# Spolek „Spokojené Díly, z.s.“

## **Odvolání proti územnímu rozhodnutí pro umístění stavby „I/73 Bořitov – Svitávka“**

Dne 5. 6. 2025 byla na úřední desce Jihomoravského kraje pod č. j. JMK 82783/2025 zveřejněna veřejná vyhláška datovaná dne 2. 6. 2025 s územním rozhodnutím pro záměr nazvaný "I/73 Bořitov - Svitávka" (dále také jen „veřejná vyhláška“ nebo „územní rozhodnutí“).

Projektová dokumentace 06/2022 – výkres C-3-1_KOORD_SIT – CAST 1	ZÚR JMK (platné k 06/2022 – 01/2023)

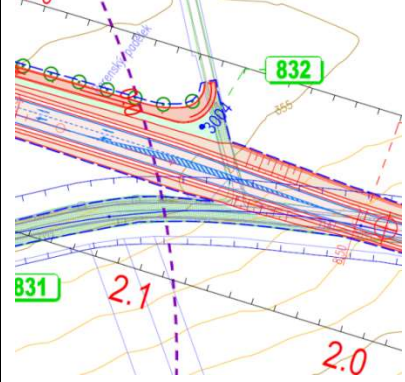
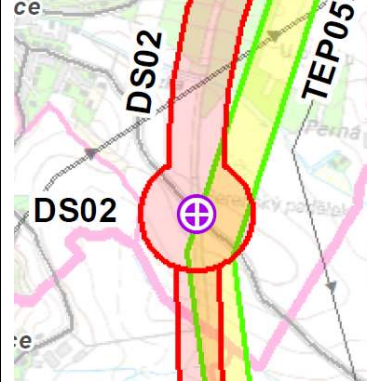
**91 b) Vzniklá situace tak vede k tomu, že odvolatel požaduje přezkum předmětného stanoviska KrÚ OÚP č.j. JMK 37230/2025 ze dne 06. 03. 2025 s tím, že přezkumnému orgánu musí být předloženy všechny námitky k nesouladu s územně plánovacími dokumentacemi, jak je v řadě námitek (s grafickými reprezentacemi i bez nich) doloženo výše.**

Vzhledem k výše odkazovanému rozsudku Krajského soudu v Brně ze dne 27. 6. 2025, č. j. 73 A 3/2024-274, kde rozhodl, že „Opatření obecné povahy – Změna č. 1 Územního plánu Bořitov, vydané zastupitelstvem obce Bořitov dne 19. 6. 2023, se dnem právní moci tohoto rozsudku ruší v části vymezení koridoru dopravní infrastruktury „DS41“ pro silnici I/43 a v části vymezení koridoru dopravní infrastruktury „DSÚKB“ pro úrovnovou křižovatku Bořitov, a to včetně všech s nimi souvisejících staveb a opatření.“ Tím samotným je dáno, že vydané územní rozhodnutí v rozsudku výše uvedených výrokových bodů musí být zrušeno pro nesoulad s územně plánovací dokumentací. Takto vzniklou situaci o nesouladu s územně plánovací dokumentací nelze vzhledem k autoritativnímu rozhodnutí soudu nijak zpochybňovat nebo obcházet.

Vadou také je, že na výkrese není vymezen zpřesněný koridor dle ÚP Lysice.

Požadujeme ve smyslu ust. § 149 správního řadu, aby bylo toto závazné stanovisko zrušeno či změněno na nesouhlasné.

Projektová dokumentace 06/2022 – výkres C-3-4_KOORD_SIT – CAST 4	ZÚR JMK (platné k 06/2022 – 01/2023)

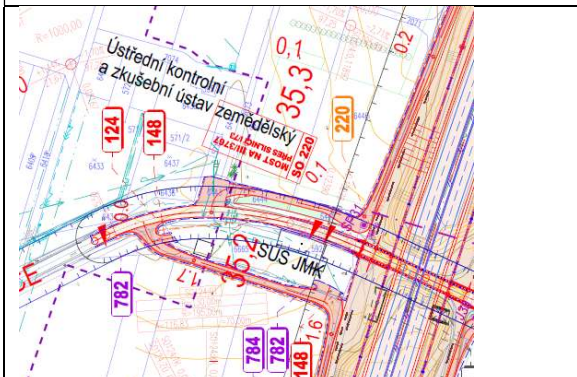
92 b) Vzniklá situace tak vede k tomu, že odvolatel požaduje přezkum předmětného stanoviska KrÚ OÚP č.j. JMK 37230/2025 ze dne 06.03.2025 s tím, že přezkumnému orgánu musí být předloženy všechny námítky k nesouladu s územně plánovacími dokumentacemi, jak je v řadě námitek (s grafickými reprezentacemi i bez nich) doloženo výše.

Vzhledem k výše odkazovanému rozsudku Krajského soudu v Brně ze dne 27. 6. 2025, č. j. 73 A 3/2024-274, kde rozhodl, že „Opatření obecné povahy – Změna č. 1 Územního plánu Bořítov, vydané zastupitelstvem obce Bořítov dne 19. 6. 2023, se dnem právní moci tohoto rozsudku ruší v části vymezení koridoru dopravní infrastruktury „DS41“ pro silnici I/43 a v části vymezení koridoru dopravní infrastruktury „DSÚKB“ pro úrovnňovou křižovatku Bořítov, a to včetně všech s nimi souvisejících staveb a opatření.“ Tím samotným je dáno, že vydané územní rozhodnutí v rozsudku výše uvedených výrokových bodů musí být zrušeno pro nesoulad s územně plánovací dokumentací. Takto vzniklou situaci o nesouladu s územně plánovací dokumentací nelze vzhledem k autoritativnímu rozhodnutí soudu nijak zpochybňovat nebo obcházet.

Požadujeme ve smyslu ust. § 149 správního řadu, aby bylo toto závazné stanovisko zrušeno či změněno na nesouhlasné.

Projektová dokumentace 06/2022 – výkres C-3-6_KOORD_SIT – CAST 6	ZÚR JMK (platné k 06/2022 – 01/2023)

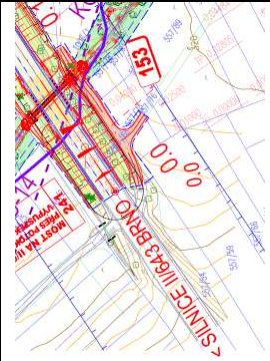
95 b) Vzniklá situace tak vede k tomu, že odvolatel požaduje přezkum předmětného stanoviska KrÚ OÚP č.j. JMK 37230/2025 ze dne 06.03.2025 s tím, že přezkumnému orgánu musí být předloženy všechny námitky k nesouladu s územně plánovacími dokumentacemi, jak je v řadě námitek (s grafickými reprezentacemi i bez nich) doloženo výše.

Vzhledem k výše odkazovanému rozsudku Krajského soudu v Brně ze dne 27. 6. 2025, č. j. 73 A 3/2024-274, kde rozhodl, že „Opatření obecné povahy – Změna č. 1 Územního plánu Bořitov, vydané zastupitelstvem obce Bořitov dne 19. 6. 2023, se dnem právní moci tohoto rozsudku ruší v části vymezení koridoru dopravní infrastruktury „DS41“ pro silnici I/43 a v části vymezení koridoru dopravní infrastruktury „DSÚKB“ pro úrovnovou křižovatku Bořitov, a to včetně všech s nimi souvisejících staveb a opatření.“ Tím samotným je dáno, že vydané územní rozhodnutí v rozsudku výše uvedených výrokových bodů musí být zrušeno pro nesoulad s územně plánovací dokumentací. Takto vzniklou situaci o nesouladu s územně plánovací dokumentací nelze vzhledem k autoritativnímu rozhodnutí soudu nijak zpochybňovat nebo obcházet.

Projektová dokumentace 06/2022 – výkres C-3-6_KOORD_SIT – CAST 6	ÚP Bořitov (platný k 06/2022 – 01/2023)

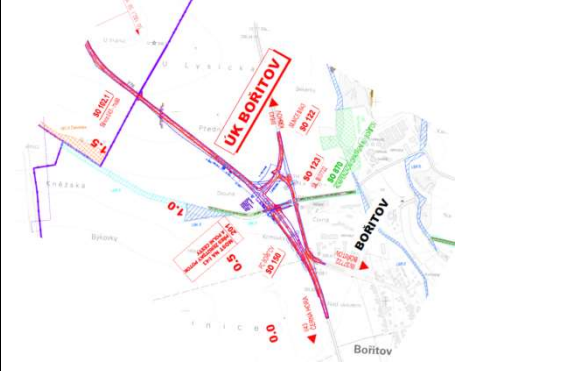
**99 a) Vzniklá situace tak vede k tomu, že odvolatel požaduje přezkum předmětného stanoviska KrÚ OÚP č.j. JMK 10534/2023 ze dne 23.01.2023 s tím, že přezkumnému orgánu musí být předloženy všechny námitky k nesouladu s územně plánovacími dokumentacemi, jak je v řadě námitek (s grafickými reprezentacemi i bez nich) doloženo výše.**

Vzhledem k výše odkazovanému rozsudku Krajského soudu v Brně ze dne 27. 6. 2025, č. j. 73 A 3/2024-274, kde rozhodl, že „Opatření obecné povahy – Změna č. 1 Územního plánu Bořitov, vydané zastupitelstvem obce Bořitov dne 19. 6. 2023, se dnem právní moci tohoto rozsudku ruší v části vymezení koridoru dopravní infrastruktury „DS41“ pro silnici I/43 a v části vymezení koridoru dopravní infrastruktury „DSÚKB“ pro úrovnňovou křižovatku Bořitov, a to včetně všech s nimi souvisejících staveb a opatření.“ Tím samotným je dáno, že vydané územní rozhodnutí v rozsudku výše uvedených výrokových bodů musí být zrušeno pro nesoulad s územně plánovací dokumentací. Takto vzniklou situaci o nesouladu s územně plánovací dokumentací nelze vzhledem k autoritativnímu rozhodnutí soudu nijak zpochybňovat nebo obcházet.

Požadujeme ve smyslu ust. § 149 správního řadu, aby bylo toto závazné stanovisko zrušeno či změněno na nesouhlasné.

Schéma z PÚR ČR:

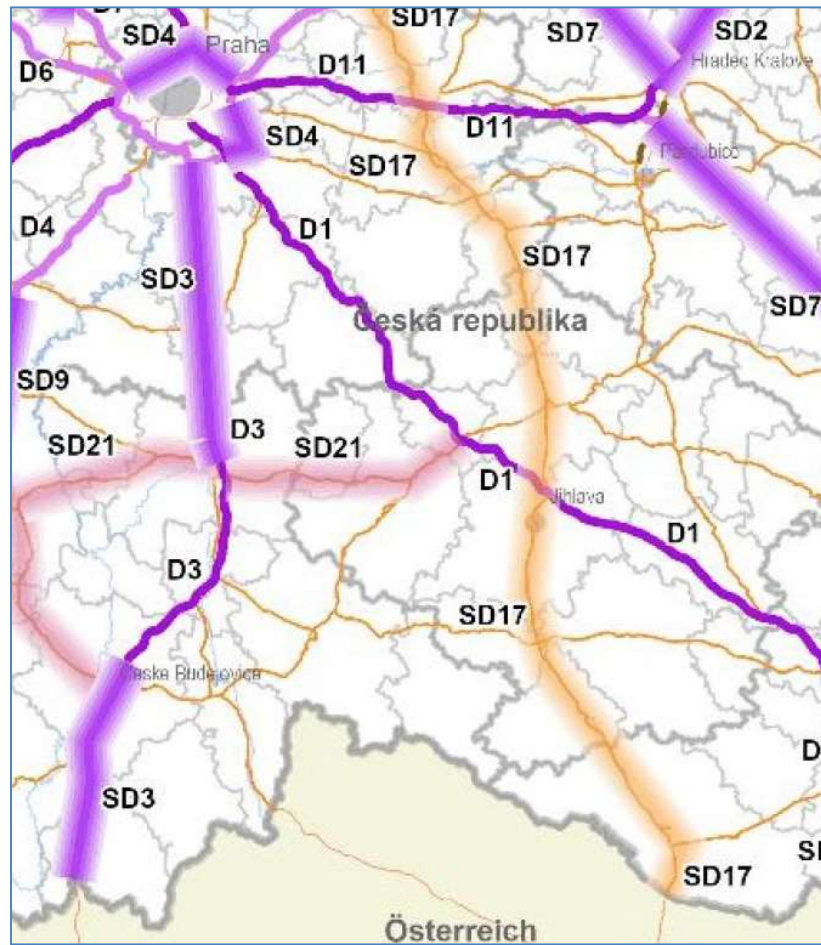
199. Nelze také přehlédnout nejjednodušší možné řešení spojení od Boskovic / Svitávky přes Bořitov ke Kuřimi, a to pouhou modernizací stávající komunikace I/43. Jedná se opět o projekt autorizovaného dopravního inženýra ing. Kalčíka, které je znám Krajskému úřadu JMK, neb mu byl předán jako podklad pro územní plánování. Tento projekt vychází z toho, že zásadním problémem na trase stávající komunikace I/43 Brno – Svitavy je vznik kongescí díky úzkému hrdlu tvořeného průtahy obcí Lipůvka – Lažany. Pro úspěšné řešení úzkého hradla je tento projekt nazván podle něj, tedy „I/43 Optimalizace trasy Odstranění úzkého hrdla Lipůvka - Lažany - Závist“, zahrnuje celou trasu včetně úseku Bořitov – křižovatku stávající I/43 se silnicí k obci Svitávka. Při odstranění předmětného úzkého hrdla se docílí situace, **že I/43 v úseku od Boskovic až po severní hranici správního území města Brna nebude průtahem žádného zastavěného území.** Je až s podivem, že po desetiletí tento problém s vysokou prioritou neřešil. V úseku Bořitov – křižovatku stávající I/43 se silnicí k obci Svitávka komunikace I/43 řešení sleduje koridor stávající I/43, která je nyní modernizována na několika místech (a další modernizace jsou na úseku jižně od Bořitova). Je to tedy perspektivní do budoucna hledící ekonomicky úsporný projekt, kde by v porovnání s I/73 nedošlo k téměř žádným novým záborům půdy a dotčení přírody. Rozhodně by zde nebylo prakticky žádné kácení, což je v doslova dramatickém kontrastu k neuvěřitelnému rozsahu kácení 2 539 ks stromů a 217799 m<sup>2</sup> zapojených porostů dřevin (a kde se jedná o 80 let stabilizované území bez lidského zásahu, s množstvím cenných biotopů a chráněných živočichů). **Tedy tento ekologicko/ekonomický projekt nelze pominout a musí být zvážen jako možné jiné uspokojivé řešení.** Přitom námitkou nemůže být ani otázka zapojení do sítě TEN-T. Od doby, kdy komunikace 43 (Hitlerova dálnice) byla v očích politiků jediným spojením sever – jih se situace dávno změnila a místo trasování Hitlerovy dálnice do míst, kde nejsou žádné zdroje / cíle dopravy, existuje v Police územního rozvoje ČR od roku 2015 jiná, dopravně mnohem vhodnější trasa sever – jih, a to trasa napojená na celou řadu velkých měst - SD17 s vymezením „Silnice I. třídy I/38 úsek (Mladá Boleslav)–D10–Nymburk–Poděbrady–D11–Kolín–Čáslav–Golčův Jeníkov–Havlíčkův Brod–D1–Jihlava–Znojmo–Hatě–hranice ČR/Rakousko (–Wien)“, která je v PÚR ČR indikovaná pro „minimalizaci dopadu na životní prostředí“ – viz schéma z PÚR ČR. Nezanedbatelným faktem je, že původně dálnice D43 byla, a to logicky, degradována na silnici I. třídy. To by se také mělo projevit v novém posouzení všech souvislostí, včetně změn v PÚR ČR. Nelze také přehlédnout plány rezortu dopravy po další období, kde komunikace od Jihlavy směrem k Hradci Králové a Pardubicím představuje novou prioritu. K tomu druhý obrázek níže.
